Reactienota

Verbeteren fietsvoorzieningen Nijverdalsestraat
(Wierden) – tussen spoorwegovergang en N35

Titel:	Reactienota
	<i>Verbeteren fietsvoorzieningen Nijverdalsestraat (Wierden) – tussen spoorwegovergang en N35</i>
	Uitvoeringsproject Mobiliteitsplan
Status	Definitief
Datum:	24 juni 2026
Opgesteld door:	Afdeling Ruimtelijk Beheer en Realisatie Cluster Verkeer en Mobiliteit

Figuur 7: Fietsroutes bij oversteek in één richting

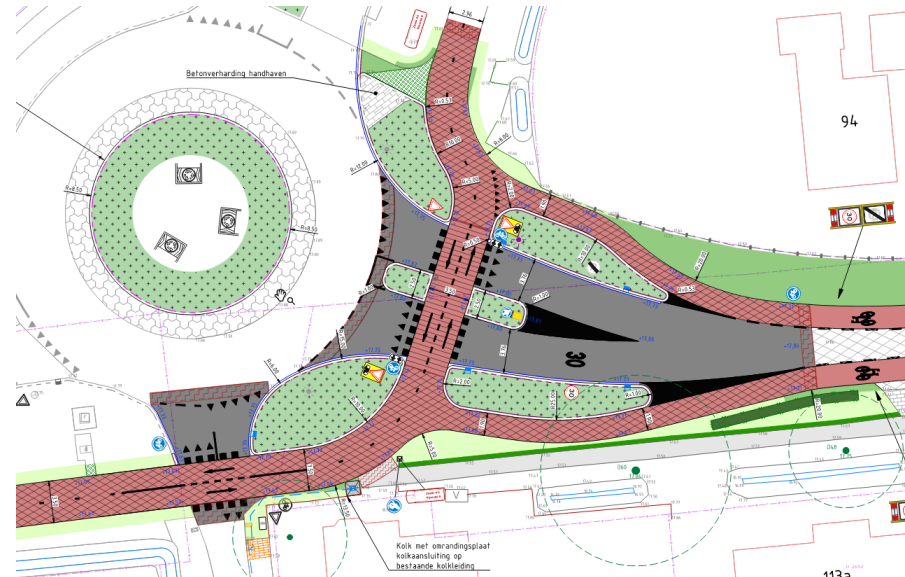
Op het concept-ontwerp werden ook enkele opmerkingen over fietsoversteek in twee richtingen op de rotonde Nijverdalsestraat – Loonderesweg. Is deze voldoende veilig vormgegeven? Daarnaast werden er vragen gesteld over het zicht op het fietspad aan de oostzijde van de Loonderesweg.

Fietsers komende uit de richting van het centrum moeten (op basis van het ontwerp) bij de rotonde een vrij scherpe bocht maken om over te steken naar de zuidzijde van de rotonde.

Een alternatief is om fietsers een 'rondje' te laten fietsen over de rotonde om zo vervolgens op het nieuw aan te leggen in twee richtingen bereden fietspad aan de zuidzijde van de Nijverdalsestraat te komen. De verwachting is echter dat fietsers dit in de praktijk 'om' vinden. Verwacht wordt dat fietsers dan 'schuin' de Nijverdalsestraat gaan oversteken om

zo op het vrijliggende fietspad te komen. Dit is een niet veilige oversteek en willen we daarom niet faciliteren.

Daarom is gekeken of deze aansluiting iets 'ruimer' kan worden vormgegeven. Om het fietspad meer uit te buigen is extra ruimte nodig. Deze grond is echter in particulier eigendom. We hebben er voor gekozen om de aansluiting zo 'ruim' mogelijk te maken en de aansluitingen van de fietspaden meer symmetrisch te maken. Zie hiervoor onderstaande figuur.

Figuur 9: Langspaarkeerplaatsen t.h.v. huisnummer 109-113

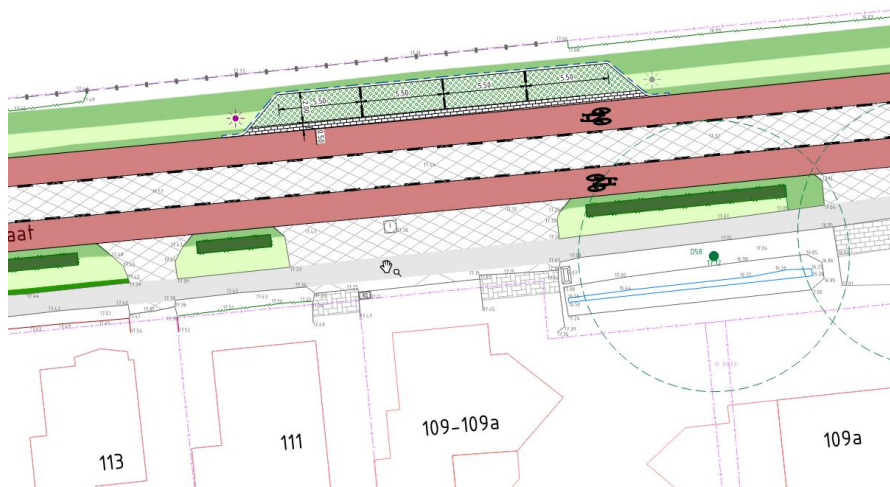
De reacties zijn allemaal beoordeeld. Enkele reacties, omtrent doorgangen in de groenstrook en parkeerplaatsen, hebben geleid tot wijzigingen in het ontwerp. Een aantal onderdelen zullen in de uitvoering verdere aandacht hebben.

Ter hoogte van de huisnummers 109 – 113 worden 4 langspaarkeerplaatsen gerealiseerd.

Figuur 10: Gewijzigd ontwerp fietsaansluitingen rotonde Nijverdalsestraat – Loonderesweg

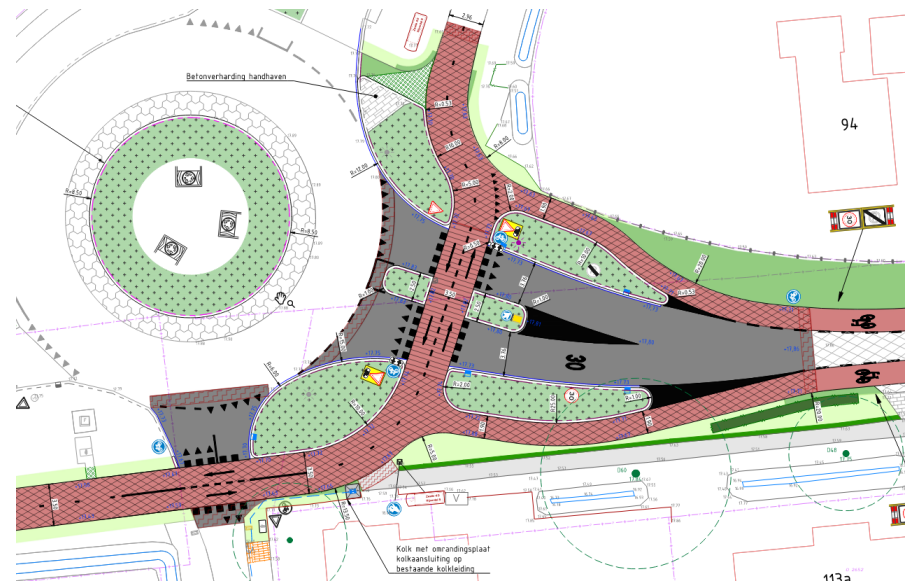
7	Bij 'A': fietspad vanaf rondweg ri Loonderesweg 'haaksen'. I.v.m. snelheid elektrische fietsen en fatbikes.	De fietsoversteek op de Nijverdalsestraat wordt aangepast en op ruime afstand (5 meter) van de rotonde aangelegd. Dit is de landelijk toegepaste afstand tussen een rotonde en fietsoversteek als fietsers voorrang hebben en zorgt voor een overzichtelijke situatie. Bij een grotere tussenafstand kunnen sommige automobilisten denken dat de fietsoversteek niet meer tot de rotonde hoort en dat ze fietsers daarom geen voorrang hoeven te verlenen. Door de aanpassing van de fietsoversteek kunnen fietsers vanaf de Looweg niet langer in één rechte lijn op de oversteek afrijden, waarmee hun snelheid wordt geremd. Hiermee wordt tevens het onderlinge zicht tussen automobilisten en overstekende fietsers verbeterd.	Nee
	Bij spoorwegovergang fietspad geleiden met baken/groen.	We zorgen ervoor dat de fietspaden ter hoogte van de spoorwegovergang geleidelijk overgaan in fietsstroken. Hierdoor zijn fietsers goed zichtbaar voor automobilisten en kunnen automobilisten hier tijdig op anticiperen. Daarom zien wij onvoldoende aanleiding om aanvullende maatregelen te treffen.	Nee

De aansluiting van de fietsstroken en -paden op de rotonde zijn iets gewijzigd. Deze zijn iets 'ruimer' vormgegeven. Om de scherpe bochten wat te verminderen.

Aansluiting rotonde

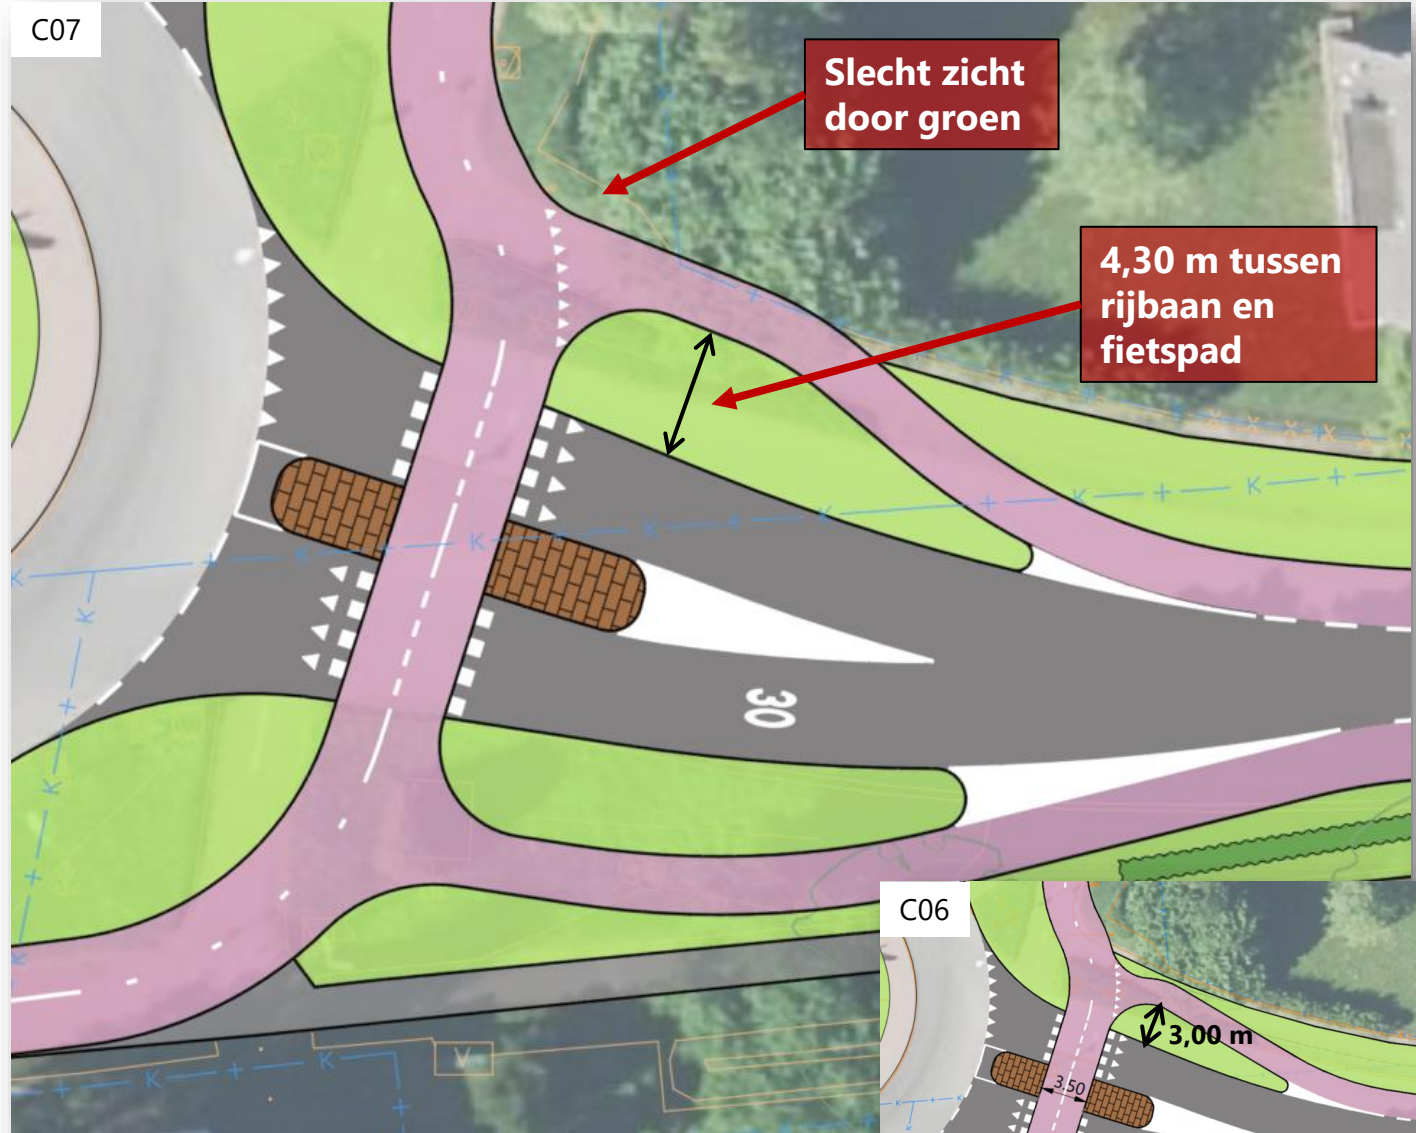
Variant: fietsers in oost-west richting verder uit de rotonde leggen t.o.v. vorig verkeerskundig schetsontwerp (versie C06).

- + Fietsers beter zichtbaar voor gemotoriseerd verkeer.
- + Gemotoriseerd verkeer meer tijd om te anticiperen op acties van de fietsers. Bijvoorbeeld bij het onverwachts oversteken.
- Particuliere grondaankoop benodigd (hier moet ook nog ca. 0,50 meter obstakelvrije ruimte bij berekend worden), wat kostbaar is.
- Zicht op de fietsers vanaf het noorden wordt (deels) geblokkeerd door groen voor de fietsers in oost-west richting.

Aansluiting rotonde

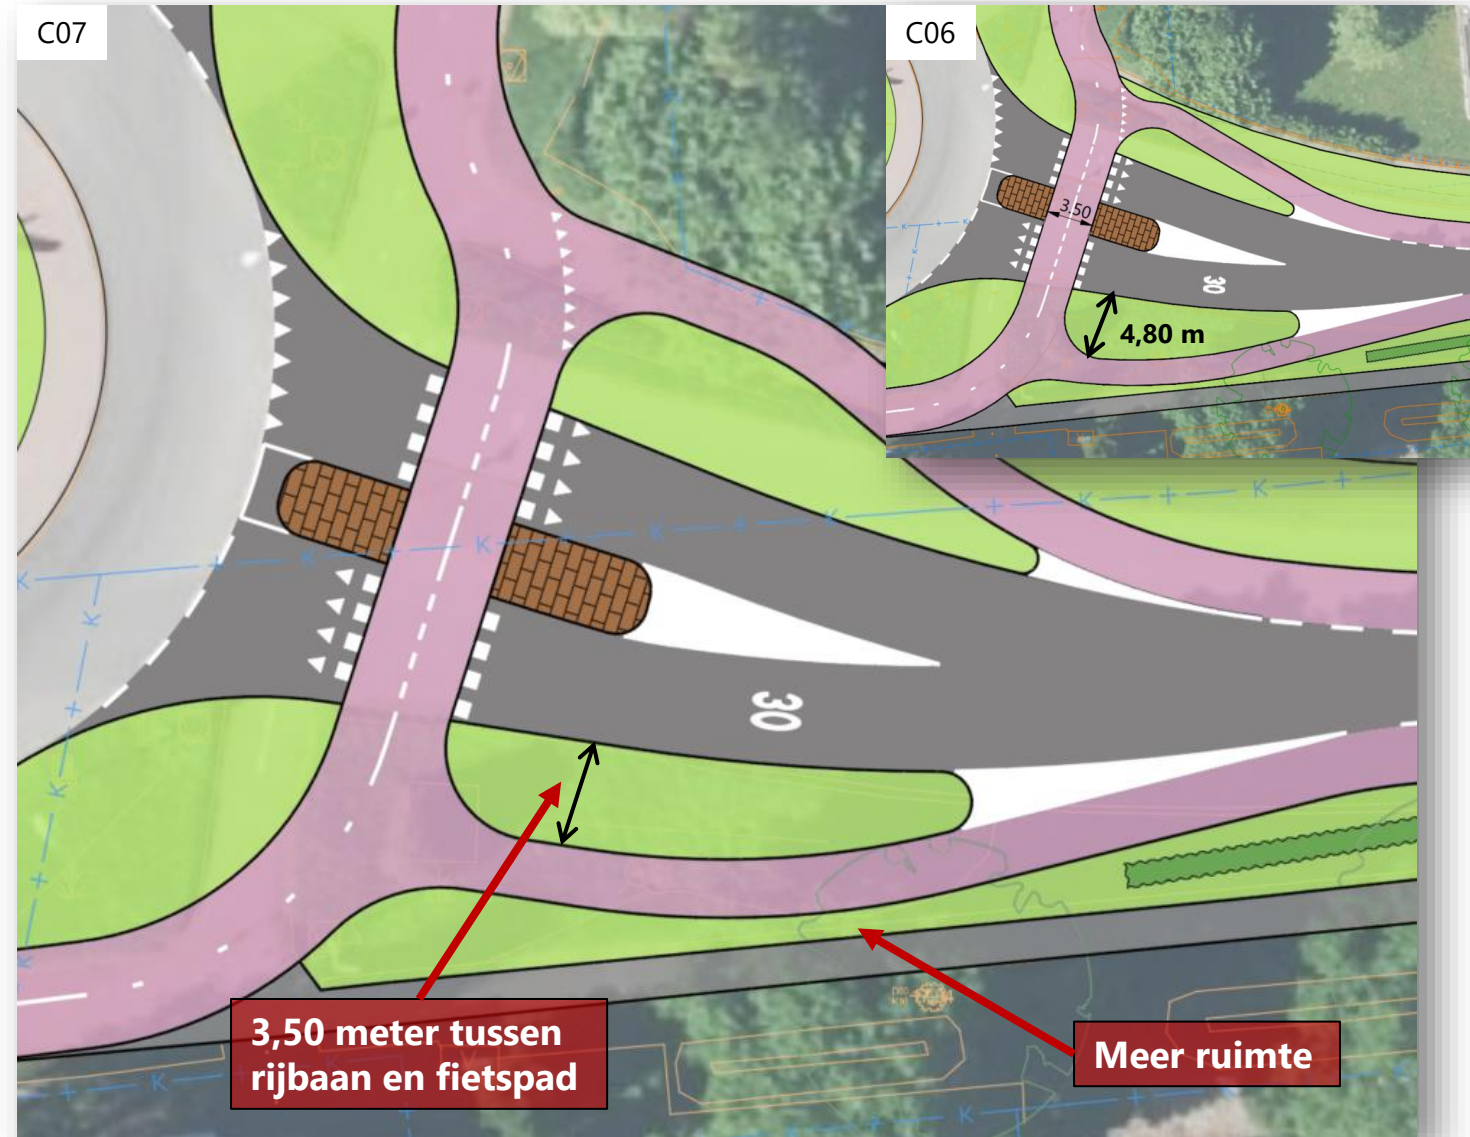
Variant: zuidelijke aansluiting dichtbij de rotonde leggen t.o.v. vorig verkeerskundig schetsontwerp (versie C06).

- + Compactere inrichting, waardoor meer ruimte ontstaat tussen zuidelijk voetpad en fietsaansluiting richting Nijverdalsestraat.
- Gemotoriseerd verkeer die de Nijverdalsestraat in willen rijden, zien op een later moment (t.o.v. C06) of de fietser gaat oversteken of de aansluiting neemt richting de Nijverdalsestraat.

Aansluiting t.h.v. spoorwegovergang

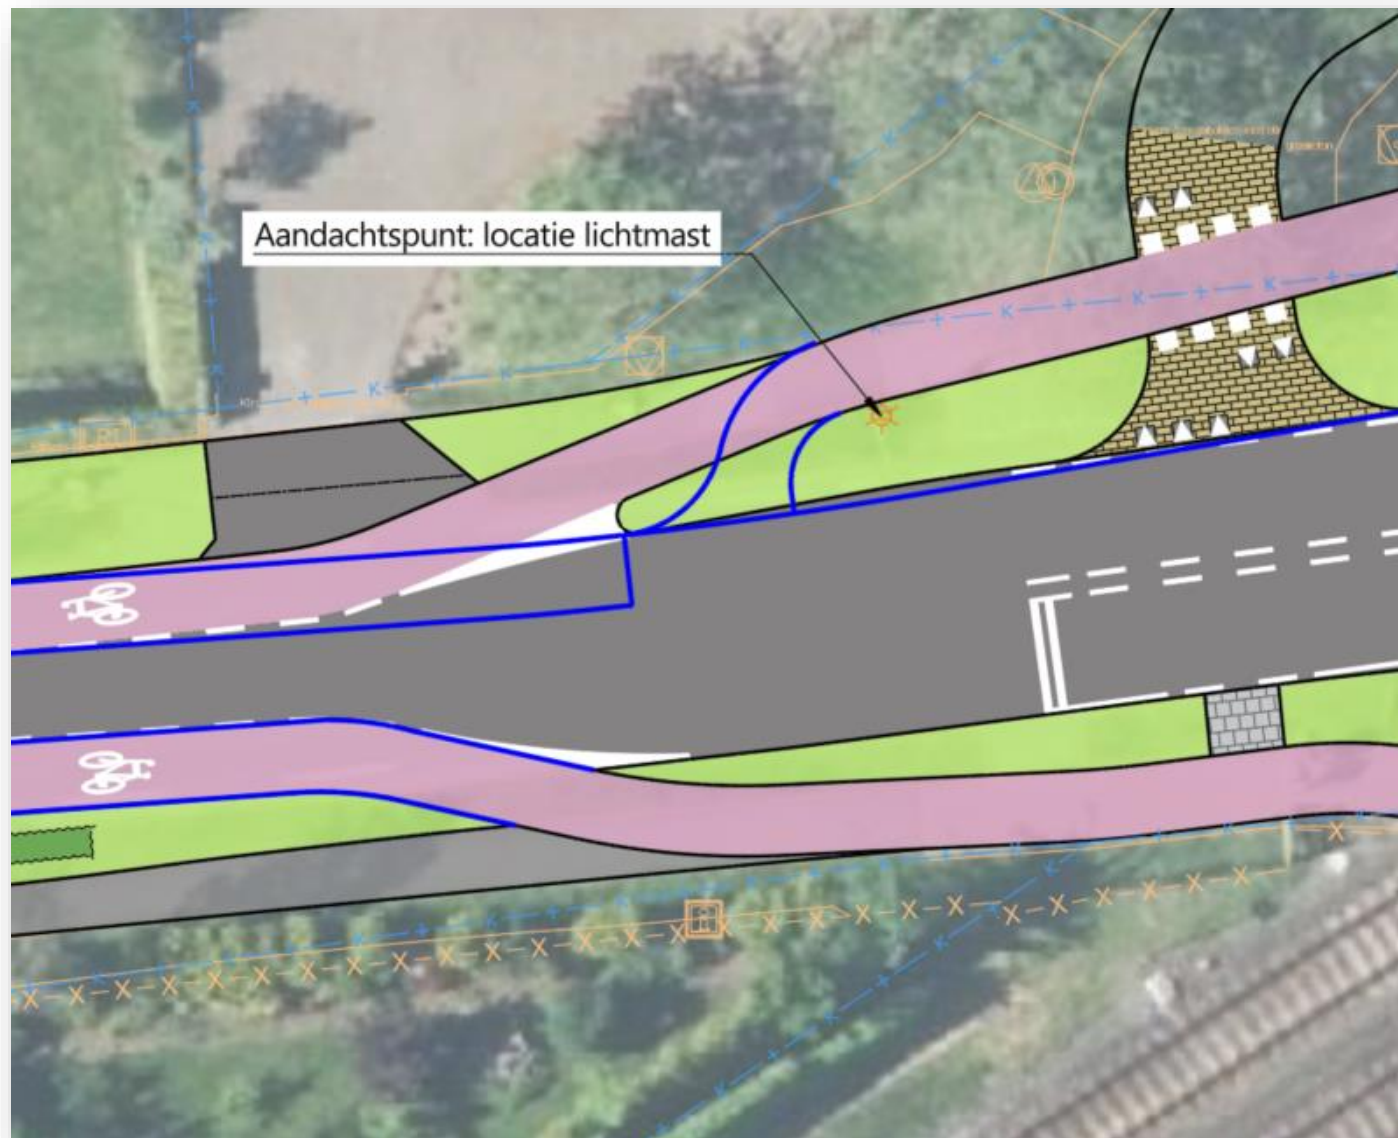
Variant: fietspad (uit de voorrang) meer haaks aansluiten op de rijbaan (blauwe lijnen) t.o.v. vorig verkeerskundig schetsontwerp (versie C06).

- Fietzers niet in de voorrang, wat effect heeft op de doorstroming. Dit geldt met name ook wanneer de spoorbomen na het passeren van een trein weer open gaan en fietsers dan eerst al het gemotoriseerd verkeer voor moeten laten gaan voordat ze zelf verder kunnen fietsen.
- Fietzers dienen schuin over de schouder te kijken om te zien of er voertuigen aankomen bij het invoegen. Dit kan conflictsituaties veroorzaken in combinatie met de krapper vormgegeven aansluiting t.o.v. variant C06.
